MEMORANDO-DRCL-SEEIA-014-0803-2023

ASUNTO: EsIA Cat. II Proyecto “ESTUDIO, DISEÑO, CONSTRUCCIÓN Y FINANCIAMIENTO DE CARRETERA QUEBRADA ANCHA – MARIA CHIQUITA”

INFORME TÉCNICO DE EVALUACIÓN DE ESTUDIO DE IMPACTO AMBIENTAL

INFORME TÉCNICO DE INSPECCIÓN No. 011-2023.

VII. IMAGEN DEL RECORRIDO DE LA INSPECCIÓN (Google Earth)

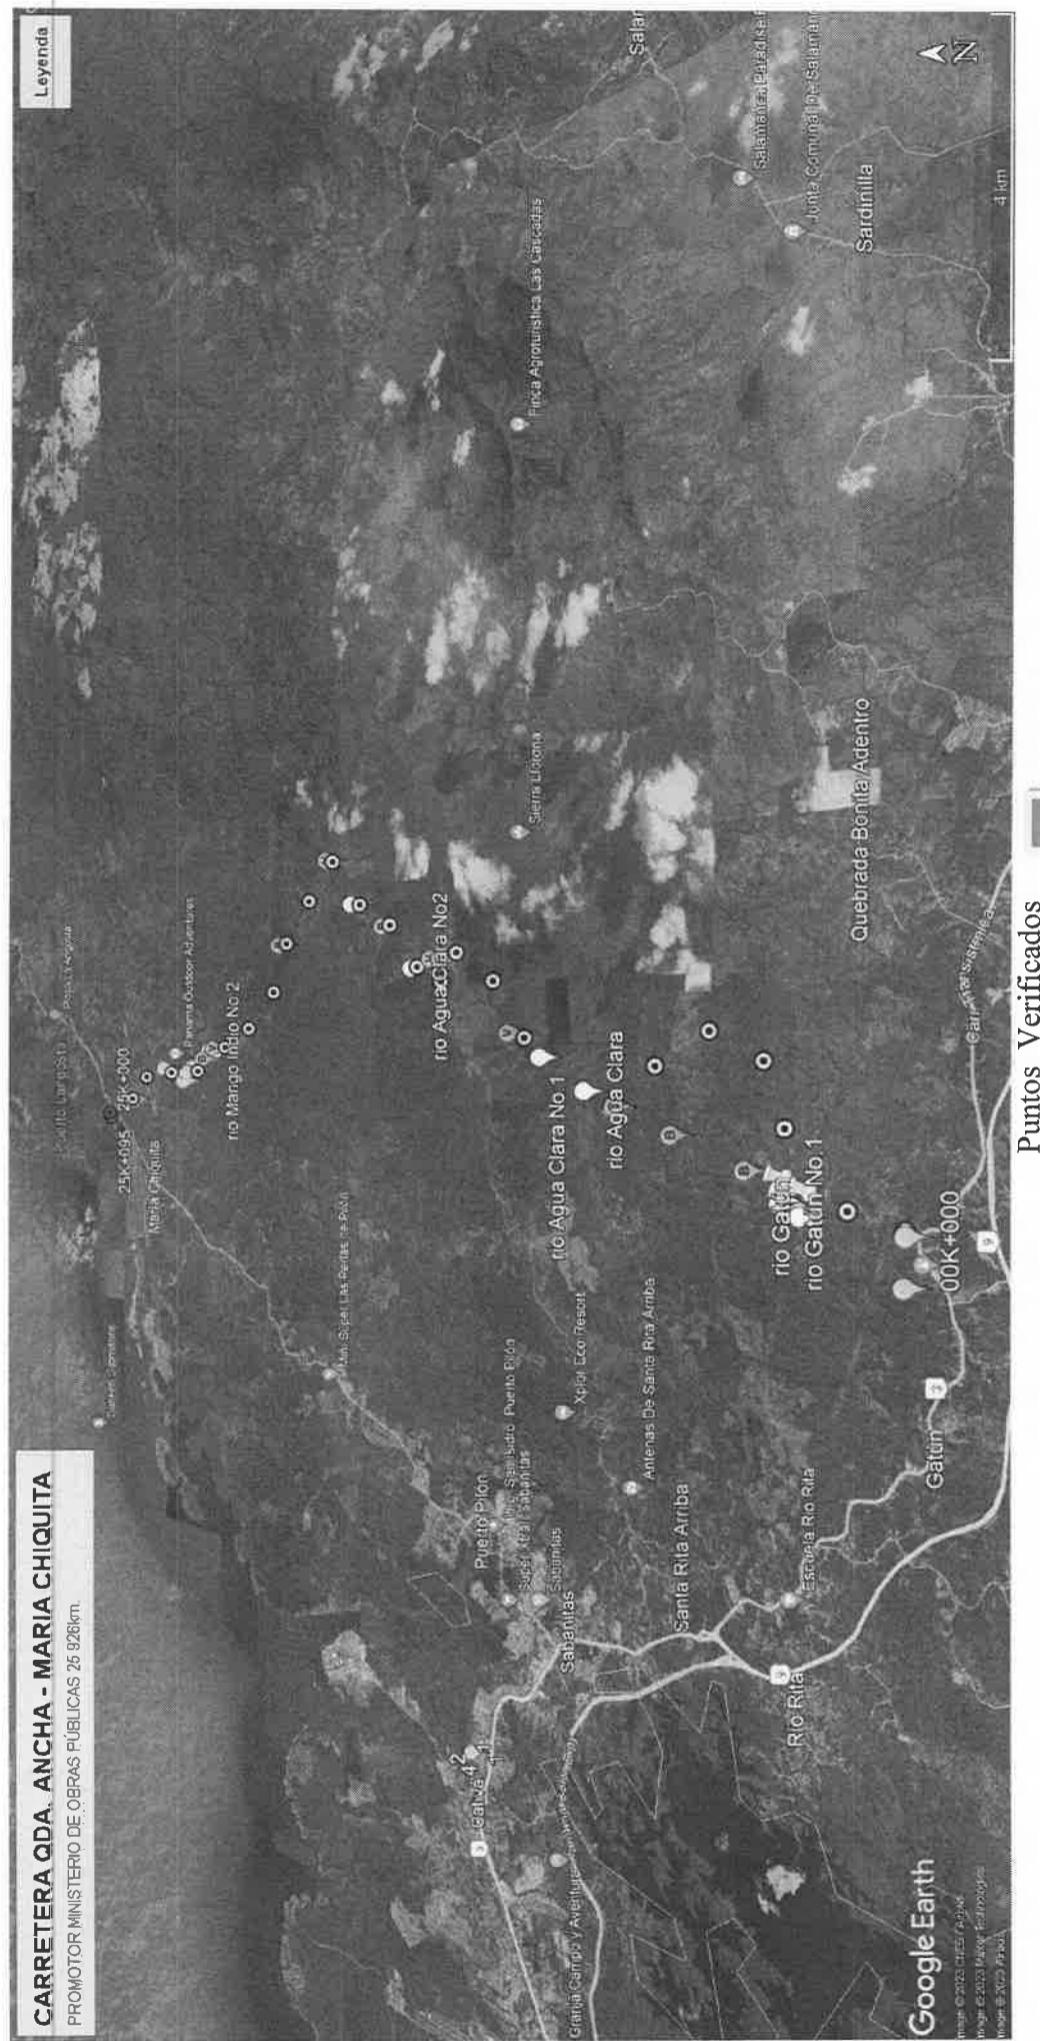
- En general la mayor parte del alineamiento de la carretera no pudo ser observado, debido a que el promotor y los consultores no estaban preparados con la apertura de la trocha, sin embargo se visualizaron algunos puntos donde se construirán cajones, la cantera y donde se construirá el séptimo puente en el tramo María Chiquita. Para el Tramo Quebrada Ancha se observó donde se construirá el primer puente.
- Quedó pendiente realizar la inspección de los 18 km que hacen falta recorrer y cuya coordinación debe ser realizada por el Ministerio de Obras Públicas y los consultores. El MiAmbiente queda a la espera de estas coordinaciones para la inspección respectiva.
